女川原子力発電所2号機 敷地の地形，地質・地質構造について (コメント回答)

平成28年11月18日
東北電力株式会社

審査会合(H28.4.22)におけるコメント

地質水平断面図(O.P.約+46m)

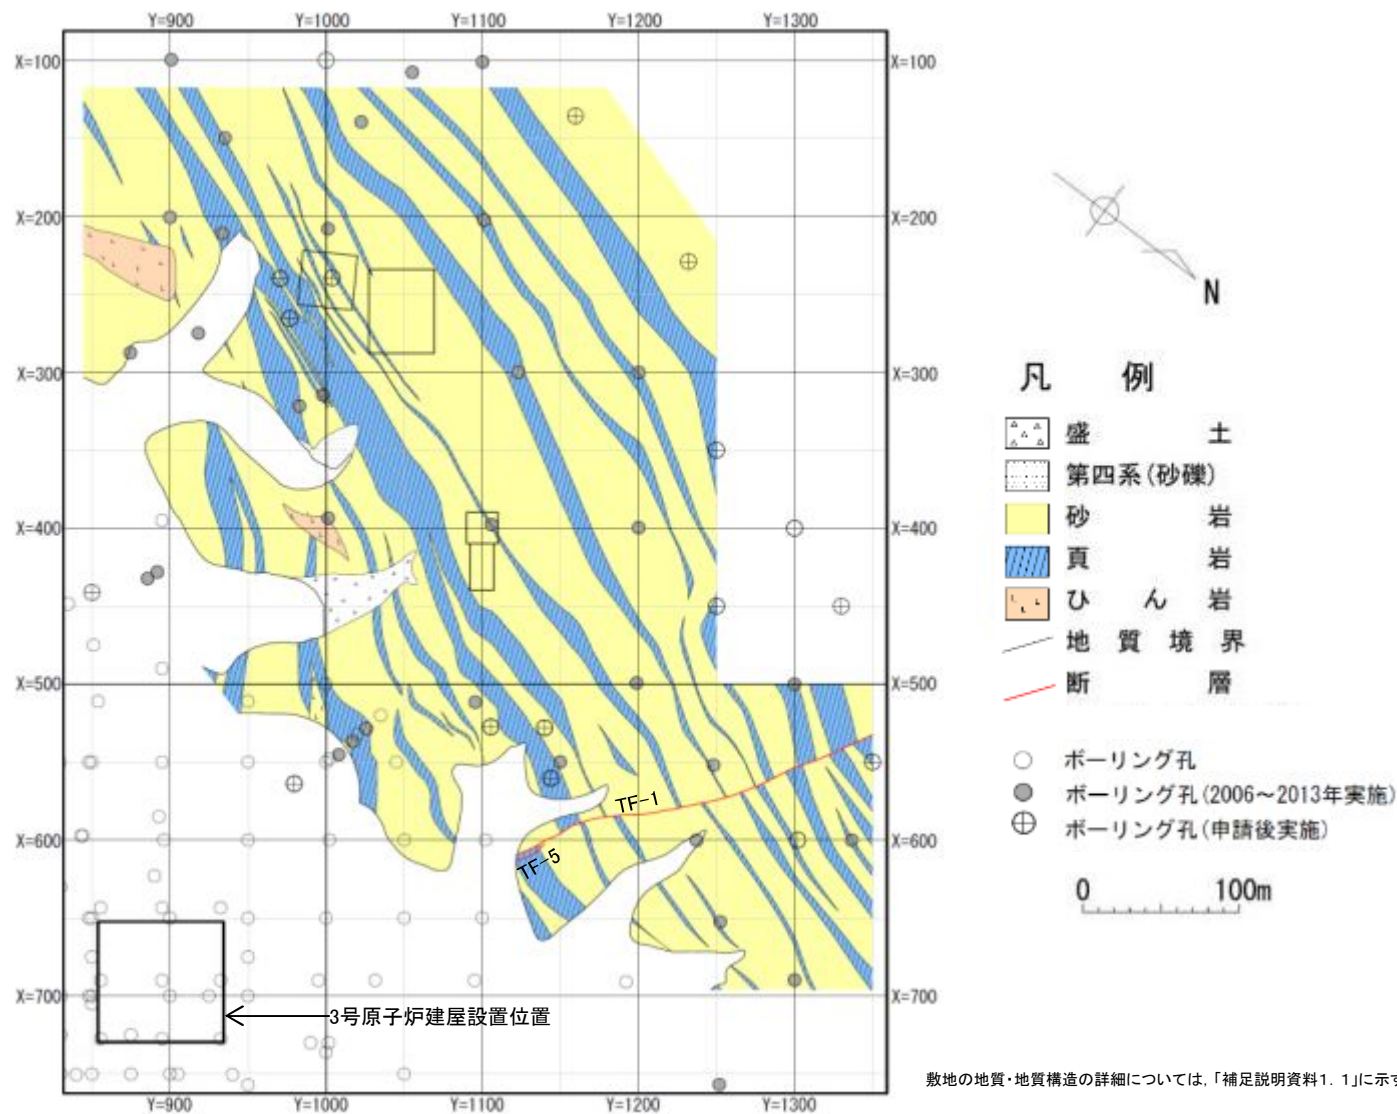
No.	コメント 時期	コメント内容	掲載頁		
			説明資料	補足説明資料	資料集 (ボーリング柱状図集 ・コア写真)
S124	平成28年4月22日 第354回審査会合	地質水平断面図の敷地北西側は空白で地質図・断層分布の表示がないが、この付近に位置する耐震重要施設等の直下に断層がないことを確認するため、この領域についても地質図、断層分布等を示すこと。	p9,p17, p19～24, p26～29	p25,p26	—
S125	平成28年4月22日 第354回審査会合	敷地の断層の3タイプの分類について、断層タイプごとに代表断層を選定していないのであれば適正な記載に改めるとともに、TF-1断層と直接切り切られの関係にないOF-4断層等に対するTF-1断層の代表性の根拠を整理し示すこと。	p74,p77, p79,p83, p84	—	—
S126	平成28年4月22日 第354回審査会合	TF-1断層の最新面の選定において、ポアホールカメラのデータとCT観察結果の整合性について説明するとともに、面①と面④が選定されない根拠を分かりやすく説明すること。	p97～101, p118～120, p122	—	—
S127	平成28年4月22日 第354回審査会合	面③”と粘土鉱物の配列とカルサイト脈の関係について、粘土鉱物配列の面判定を含めて整理し説明をすること。	p110,p113, p114	—	—
S128	平成28年4月22日 第354回審査会合	斜長石のアルバイト化のデータについて、カリ長石成分の多いものを確認し再整理すること。	p138,p139	—	—
S129	平成28年4月22日 第354回審査会合	TF-1断層を横断する脈について、1Rsy-4孔等のように断層付近に脈が多数観察されることから、他に断層を横断する鉱物脈がないか、データ拡充について検討すること。	p106,p107	—	—
S130	平成28年4月22日 第354回審査会合	TF-1断層を横断するカルサイト脈については、細脈の表現の充実化を図ること。	p106,p107	—	—
S131	平成28年4月22日 第354回審査会合	熱史の検討において、実際に確認された事実関係を整理するとともに、推定される事項との違いが分かるように記載すること。	p148,p153	p41	—

➤ 敷地北西部には、比較的破碎幅があり、連続性のある断層として、TF-1断層及びTF-5断層の2本の断層が連続している。

2.4 敷地の断層の性状 【SF-2断層:SF-2①断層 露頭スケッチ(H28.7)】

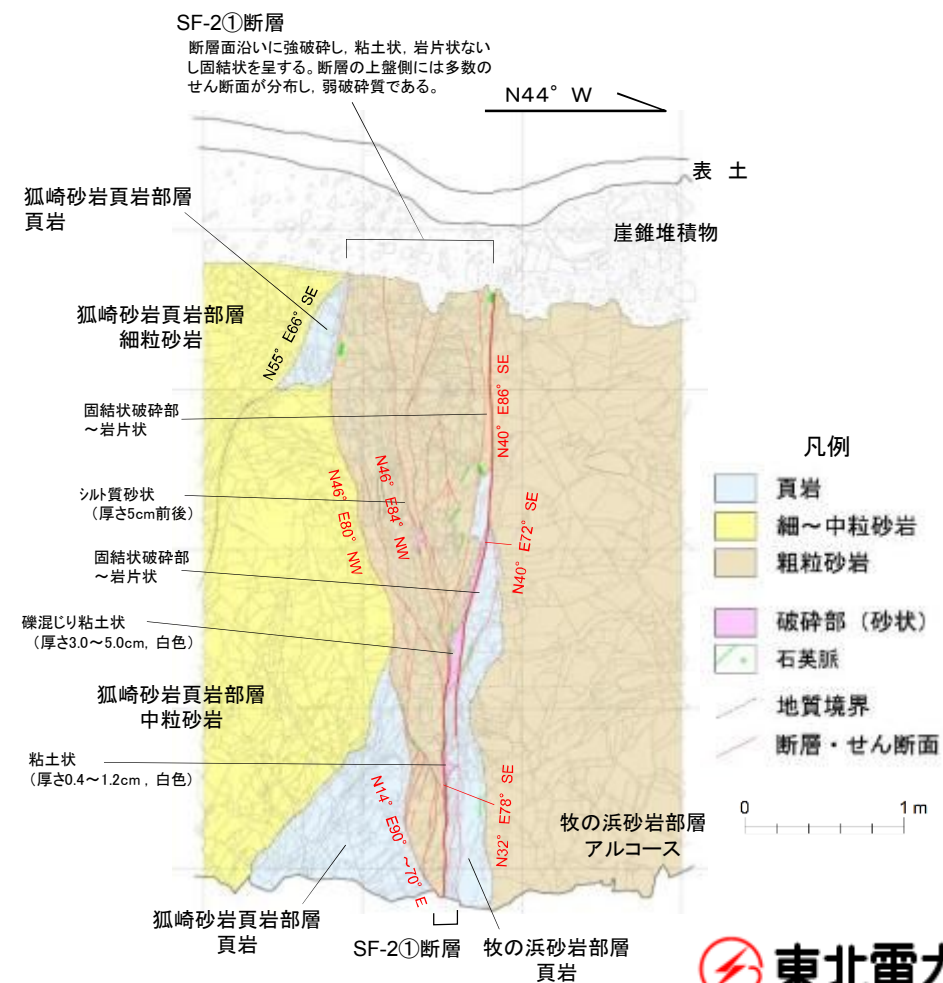
コメントS145

断層名	断層のタイプ	センス	走向/傾斜	最大 破碎幅	性状
SF-2①	走向断層	東側上がり (逆断層)	N25° ~58° E/ 40° SE~85° NW	80cm	角礫・砂・粘土を含む。 固結状破碎部30cm。

TF-1断層露頭底盤部の観察結果(第1回盤下げ部)

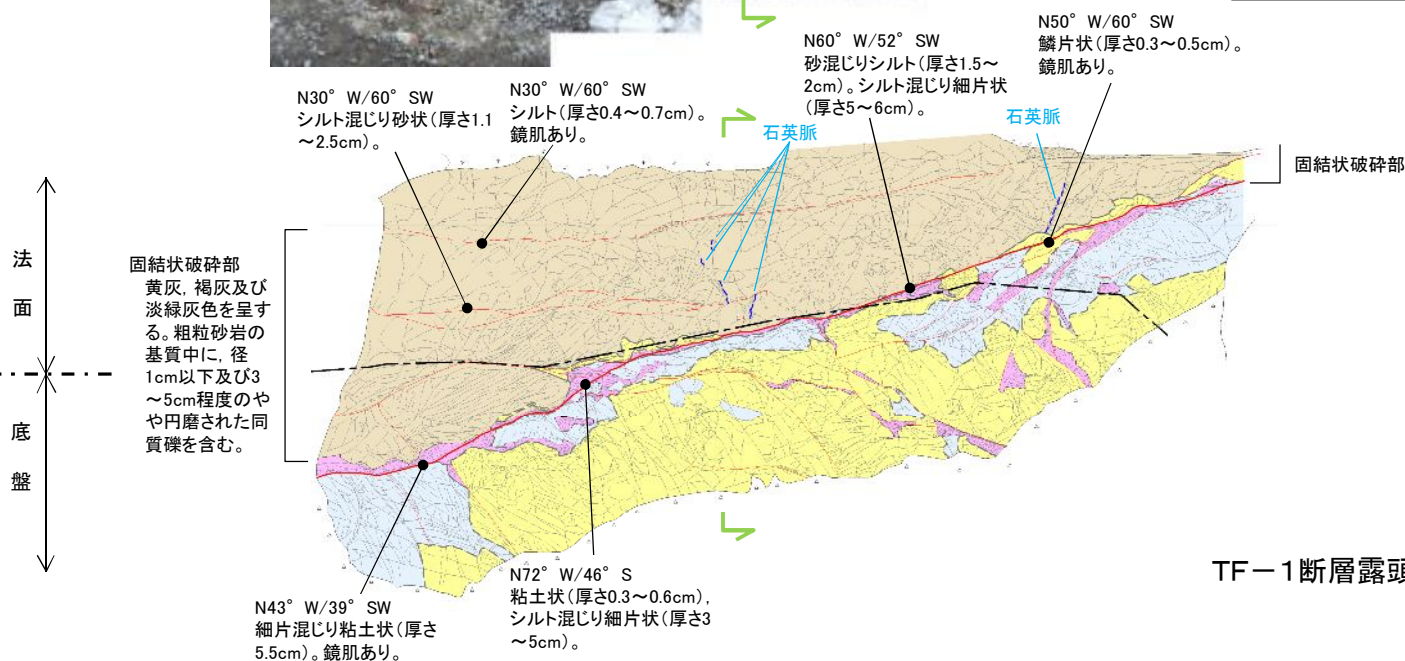
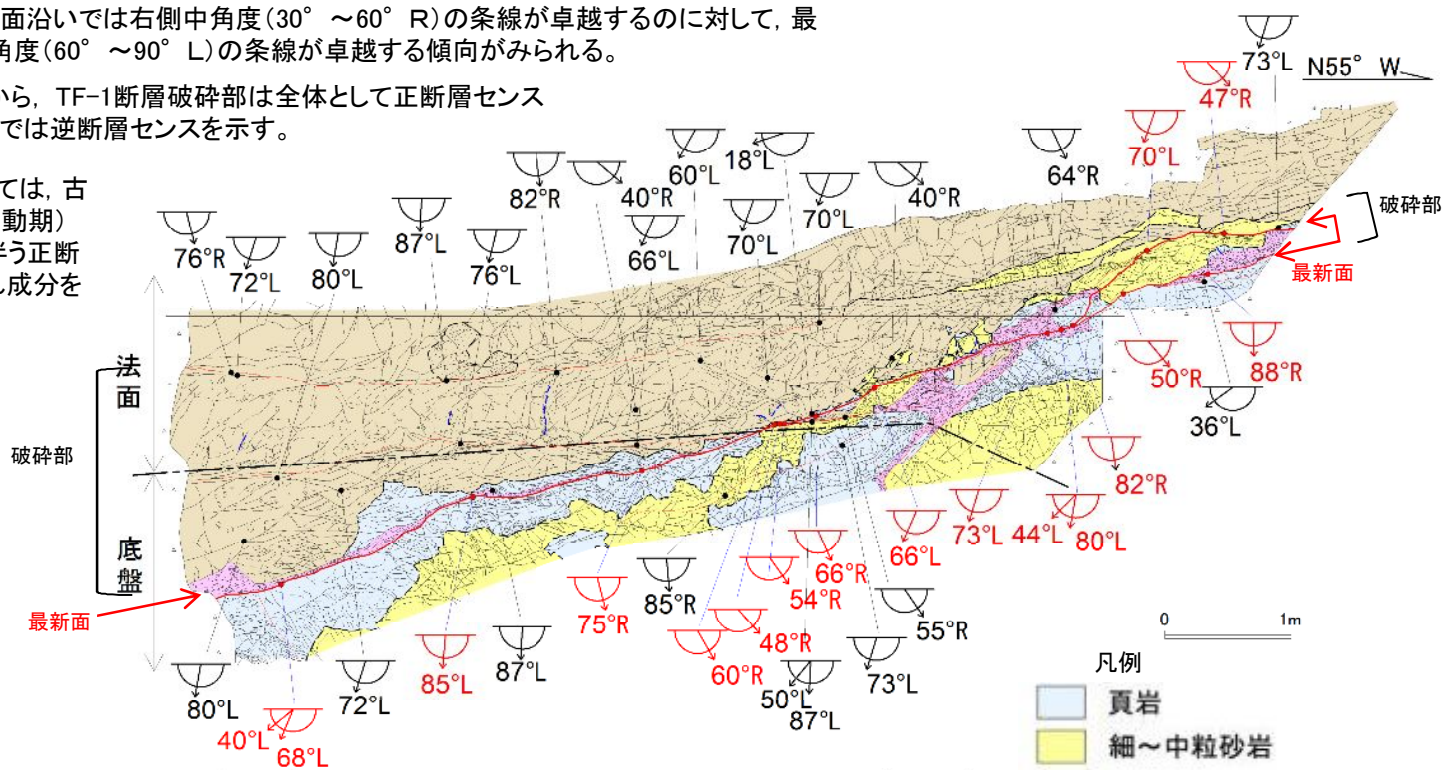
No.	コメント 時期	コメント内容	掲載頁		
			説明資料	補足説明資料	資料集 (ボーリング柱状図集 ・コア写真)
S142	平成28年6月13日 現地調査	TF-1断層露頭については、断層面の分岐・集合の状況が活動性を考察する上で重要な鍵となることから、拡張部底盤のスケッチ・写真等を提示するとともに、鉱物脈の状況や条線方向に基づく応力を踏まえて、どのような活動があったか検討すること。	p49, p53~57, p96,p147	—	—
S143	平成28年6月13日 現地調査	TF-1断層露頭の底盤やボーリングコアの一部に見られるローモンタイトベイン(濁沸石脈)について記載すること。	p146,p147	—	—
S144	平成28年6月13日 現地調査	TF-1断層確認の1Rsy-4孔コアで、炭酸カルシウムの発泡により、断層面の上下両側にカルサイト脈が確認できたことから、断層が動いた後に脈が入ってきた可能性があるため、データを整理し提示すること。	p148,p150	—	—
S145	平成28年6月13日 現地調査	SF-2断層については、条線データを整理しどのような活動があったのか検討するとともに、主断層との対応の観点から、SF-2①とSF-2②の断面図上での形態について説明すること。	p36~41	—	—
S146	平成28年6月13日 現地調査	SF-2①断層破碎部内の白いマッシュ(塊状)な軟質部については、温度等の制約条件が分かるので、イライトの存在についても記載すること。	p143,p144	—	—
S147	平成28年6月13日 現地調査	TF-1断層の薄片観察で、面③については、面②のように最新面を横断する自形の結晶がないか確認すること。	p113,p114, p116,p117	—	—
S148	平成28年6月13日 現地調査	ボーリングコア観察で、対応する断面図がないものについては断層との位置関係や連続性が分からないことから、近くに断面図がある場合には、投影でも構わないので地質断面図を示すこと。	—	—	p. iv , p. v

コメントS142

- TF-1断層の破碎部は膨縮し、破碎幅の変化が激しい。
- TF-1断層の最新面を示すと考えられる主せん断面は、直線性に乏しい。

4.1 敷地の断層の規模・連続性【最大破碎幅及び水平方向の連続性】

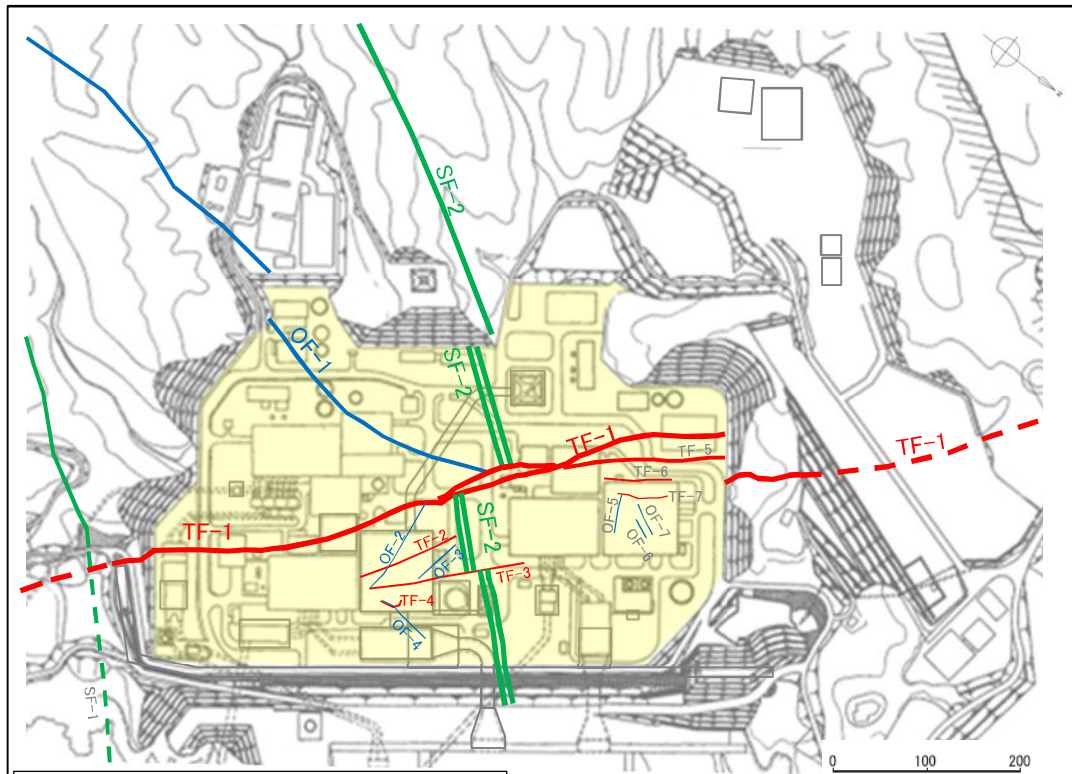
コメントS125

- SF-2断層は破碎幅が100cm以上で、水平方向の連続性は1,000m以上である。
 - OF-1断層は破碎幅が100cm以上で、水平方向の連続性は1,000m以上である。
 - TF-1断層は破碎幅が100cm以上で、水平方向の連続性は500～1,400mである。
- } 地質構造を規制する断層
- OF-2断層～OF-4断層は破碎幅が10cm前後で、水平方向は最大で約100mである。
 - TF-2断層～TF-4断層は破碎幅が最大でも80cmで、水平方向は最大で約100mである。

5.2.1 TF-1断層【ボアホールカメラ観察】

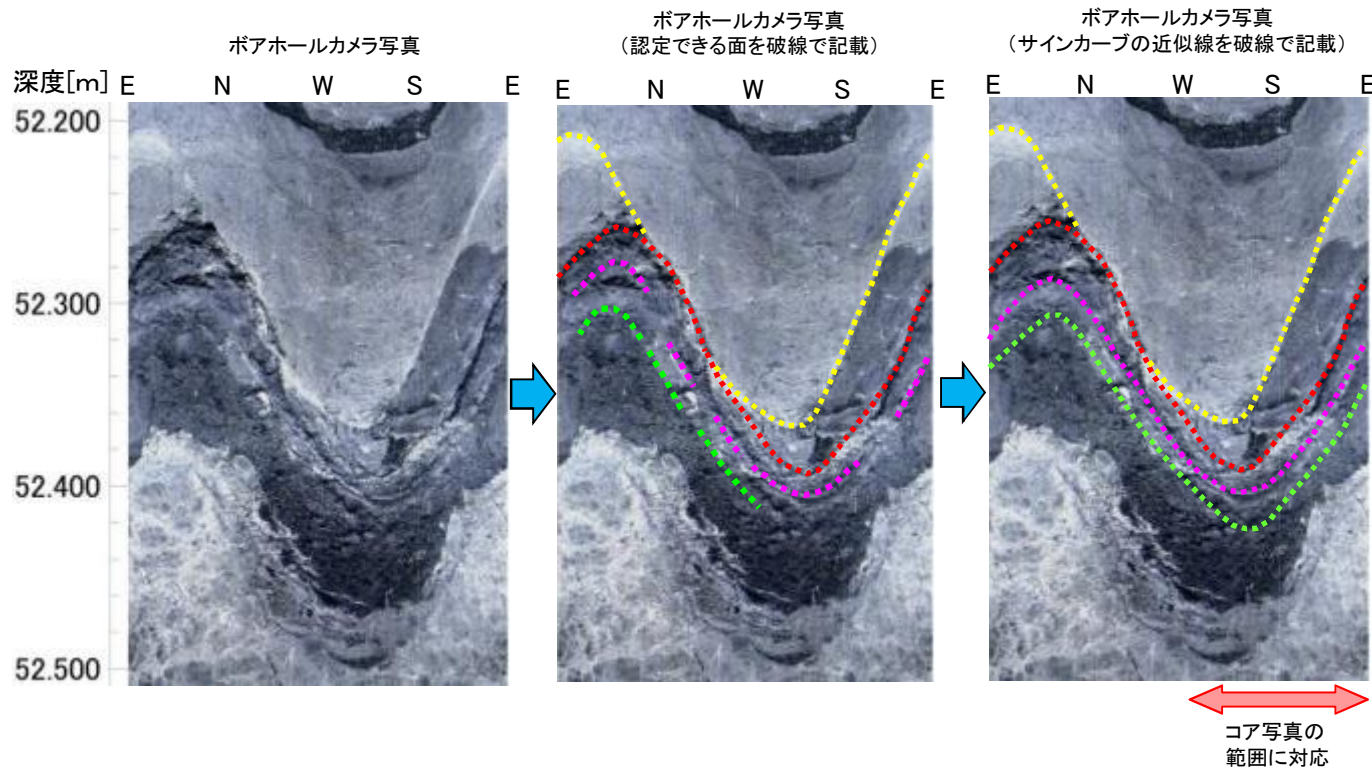
コメントS126

- 面①は、破碎物質の見られない、脈で充填された面である。
- 面②は、直線性、連続性の高い面である。
- 面③は、断続的な面である。
- 面④は、面自体が不明瞭である。
